Mission régionale d'autorité environnementale  
**Grand Est**

**Avis délibéré sur le projet d'exploitation du  
Parc éolien du Champ de l'Alouette à Neuvy et  
Joiselle (51) porté par la société Parc éolien du  
Champ de l'Alouette SAS**

n°MRAe 2023APGE111

Figure 1 – localisation du projet et des éoliennes (secteur abandonné en hachuré)

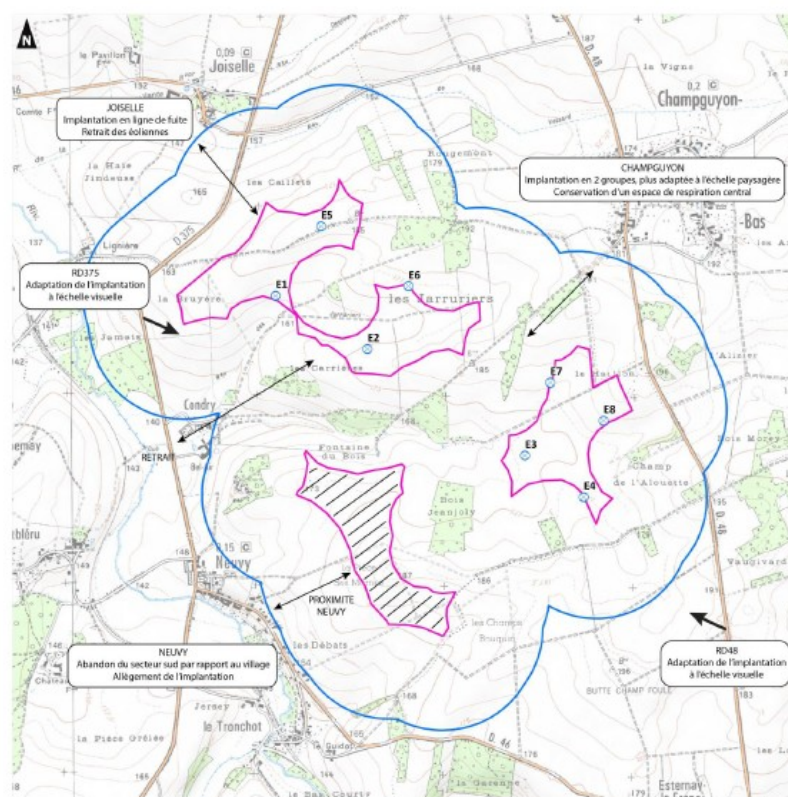
Le pétitionnaire met en place comme mesure d'évitement la suppression de 2 éoliennes dans une zone sud (cf figure 1 du présent avis). En effet, cette zone sud présente des niveaux d'activité de chauves-souris importants. L'une de ces 2 éoliennes est seulement déplacée dans une autre zone, permettant de passer de 9 à 8 éoliennes.

**Figure 5 – encerclement de la commune de Champguyon Bas**

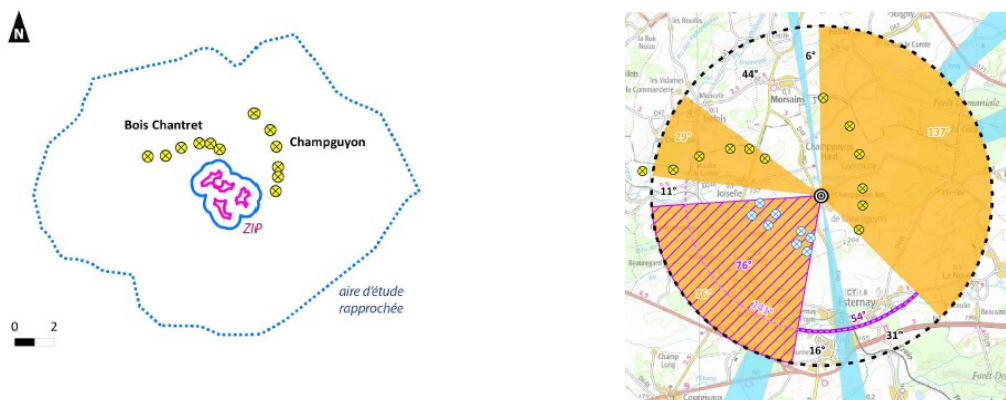
Le dossier indique que le projet se situe dans une zone où le contexte éolien est encore très peu développé, et offre ainsi la possibilité de respecter au maximum les contraintes paysagères. L'Ae constate pourtant que 3 des villages (cf. figure 6 ci-dessous) autour du projet auront des angles d'occupation aggravés par le projet, alors que ces angles sont déjà supérieurs à 180° avec les 2 autres projets, générant ainsi un effet de saturation visuelle.

L'Ae note de plus que pour la commune de Champguyon Bas, l'angle de respiration visuelle (plus grand angle sans éolienne) passera de 141° à 54° (au lieu des 120° à considérer dans le SRE Champagne-Ardenne) avec le seul projet du Champ de l'Alouette.

Elle constate également que le fait d'implanter les éoliennes en 2 blocs distincts a un impact négatif fort sur l'encerclement du village de Champguyon Bas et que la non prise en compte de la percée visuelle entre les 2 blocs ne changerait sans doute pas beaucoup le résultat de l'angle d'occupation (environ -15° d'après l'Ae).

**L'Ae recommande au pétitionnaire et à la société Alterric du projet de Bois Chantret de se coordonner pour supprimer ou déplacer une partie de leurs éoliennes de manière à conserver un angle d'occupation maximal de 180° et un angle de respiration de 120°.**
